Objet : **Autorisation environnementale au titre des articles L.181-1 et suivants du code de l'environnement : création d'un parc d'activités sur le site de l'ancienne raffinerie de Petit-Couronne - Réponse au courrier du 17 octobre 2019**

N/réf : dossier de demande VALGO du 1^{er} août 2019

V/réf : 76-2019-00537/VM – affaire suivie par Sabine Vautier

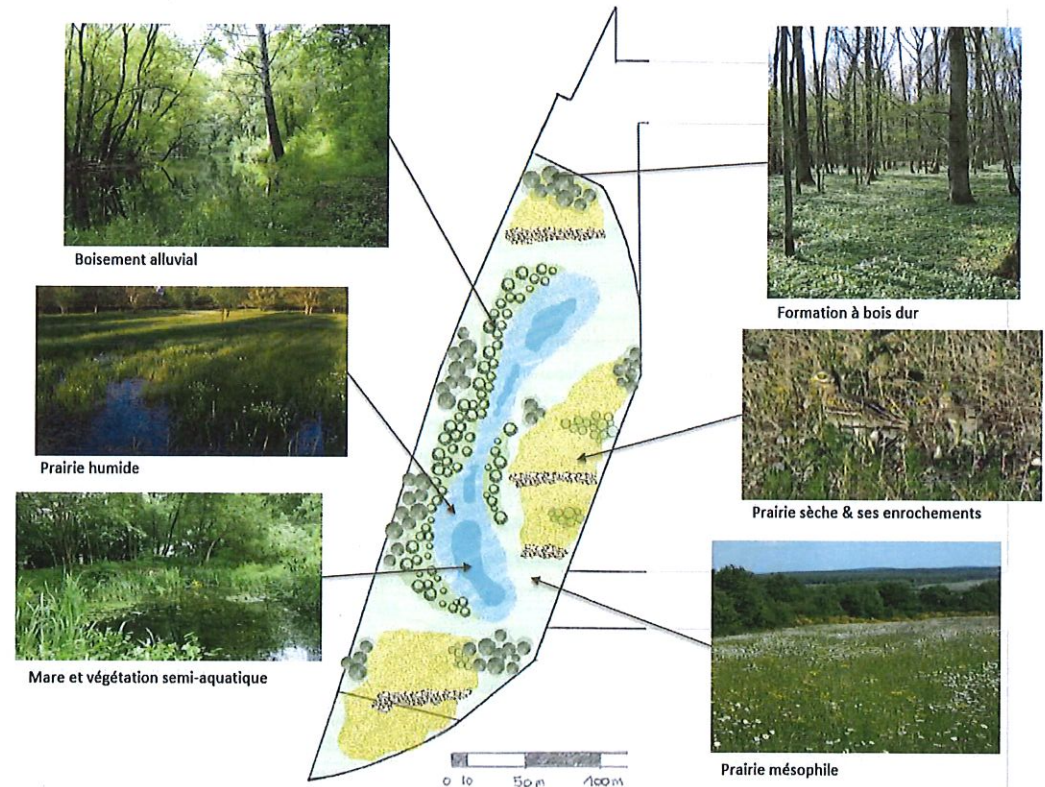
8. Fournir un calendrier de réalisation des mesures R04 et R05 permettant de justifier de l'absence d'impact résiduel. Il est nécessaire de débiter la mesure R04 (espace EBC) le plus tôt possible et dans tous les cas avant le début de l'aménagement afin d'offrir aux espèces locales un espace de refuge pendant les travaux

(a) - Mesure R04 : Création d'habitats favorables aux espèces

Il est prévu de créer un nouvel espace naturel dans la zone classée N / EBC, le long du boulevard maritime. Cet espace, dont la réalisation sera achevée au deuxième trimestre 2021, a vocation à devenir un lieu de redéveloppement de la biodiversité sur le site.

Un premier secteur de cet espace naturel, situé dans sa partie sud et représentant un hectare environ (*cf schéma ci-dessous, hachures rouges*) sera réalisé dès le printemps 2020, offrant un refuge précoce aux espèces locales 6 à 8 mois avant le démarrage prévisionnel du principal des travaux d'aménagement.

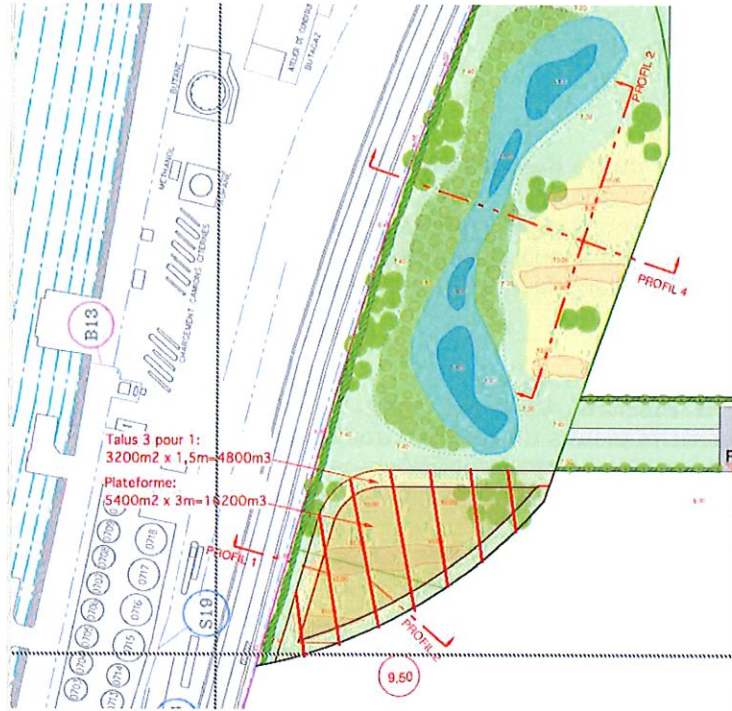
(b) - Mesure R05 : plantations diverses

Pour favoriser le processus de renaturation et de recréation d'un espace favorable à la biodiversité sera développée une mosaïque de milieux sur la zone naturelle. Cette mosaïque comprendra notamment :

- des prairies sèches et des enrochements, favorables aux lézards des murailles et à certains oiseaux tels que l'œdicnème criard ;
- une zone comportant une mare bordée de végétation semi-aquatique, propice à des espèces d'amphibiens tels que le crapaud calamite ;
- des secteurs plantés de boisements de type alluvial, de diverses hauteurs, pour l'hébergement d'oiseaux communs régionaux ;
- des prairies mésophiles plantées d'espèces mellifères.

La localisation des différents milieux aménagés dans l'emprise de la zone naturelle est explicitée dans le deuxième schéma ci-dessous.
